PROJETO CONVIVER SUB PENHA

Relatório das Oficinas com a População

Maio de 2019

TIPOLOGIA RESIDENCIAL - RUA PE. MIGUEL DE CAMPOS

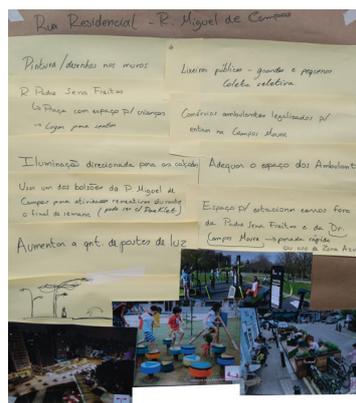
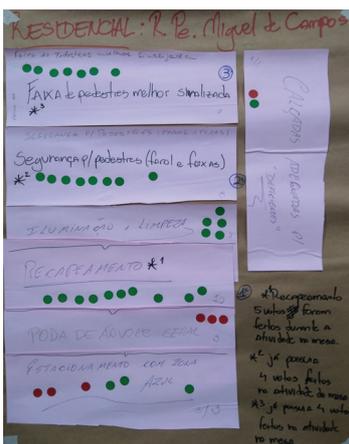
- Segurança para pedestres com farol e faixa (4 votos);
- Faixa de pedestre melhor finalizada (3 votos);

- Recapeamento (5 votos);

- Estacionamento de carros fora das ruas Padre Sena Freitas e Dr. Campos Moura para paradas rápidas ou com zona azul;

- Iluminação direcionada para às calçadas;
- Aumentar quantidade de postes de luz;
- Lixeiras públicas - grandes e pequenas para coleta seletiva;

TIPOLOGIA VIELA - RUA PEDRO FILIER

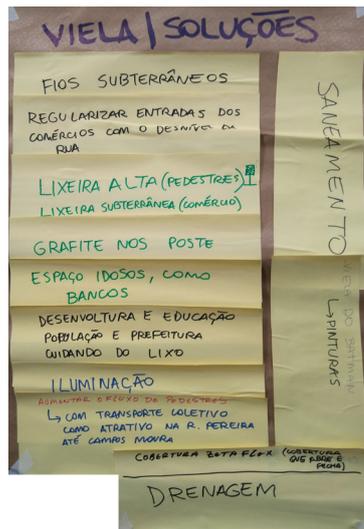
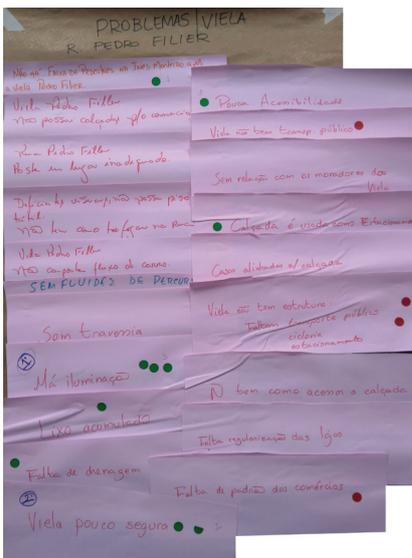
- Calçada é usada como estacionamento (1 voto);
- Não tem como trafegar na rua;
- Sem fluidez de percursos;
- Sem faixa de pedestre entre os trechos da viela (2 votos);
- Casas alinhadas com o limite do lote (ausência de calçada, imóvel sem recuo)

- Má iluminação (3 votos);
- Falta de drenagem (1 voto);
- Poste em local inadequado;
- Não tem estrutura, falta transporte público, ciclovia e estacionamento (2 votos)
- Não comporta fluxo de carros;

- Fios subterrâneos;
- Regularizar entradas dos comércios com desnível da rua;
- Lixeira alta para pedestres;
- Lixeira subterrânea;
- Iluminação;
- Saneamento;
- Cobertura Zetaflex (cobertura que abre e fecha);
- Drenagem;

INTERSEÇÃO - INTERSEÇÃO A

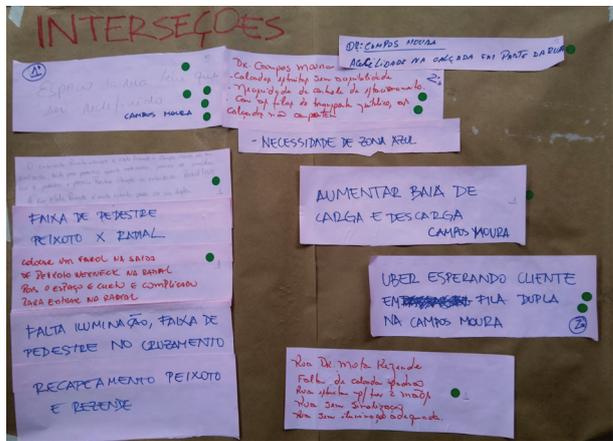
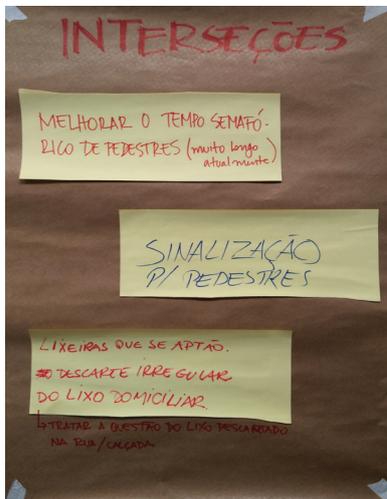
- Com as filas do transporte público, as calçadas não comportam o volume de pedestres (2 votos);
- Faixa de pedestres no cruzamento da Rua Peixoto Werneck com a Radial Leste;
- Falta faixa de pedestres no cruzamento;
- Calçadas estreitas e sem acessibilidade;
- Rua Dr. Motta Rezende falta calçada padrão;

- Motoristas de Uber ficam esperando cliente na fila dupla na Rua Dr. Campos Moura (2 votos);
- O cruzamento das ruas Peixoto Werneck, Dr. Motta Rezende e Dr. Campos Moura não tem sinalização, tanto para pedestres quanto motoristas, precisa de semáforos para pedestres e placas. Prestar atenção na entrada da Radial Leste. A Rua Dr. Motta Rezende é muito estreita para ser via dupla (1 voto);
- Colocar um farol na saída da Rua Peixoto Werneck na Radial Leste, pois o espaço é curto e complicado para fazer a conversão para a Radial (1 voto);
- Rua estreita para ter duas mãos (1 voto);

- Espaço da rua com a Rua Dr. Campos Moura tem que ser redefinido (5 votos);
- Falta iluminação adequada;
- Recapeamento nas ruas Peixoto Werneck e Dr. Motta Rezende;

- Melhorar o tempo semafórico dos pedestres;
- Melhorar a sinalização para pedestres;
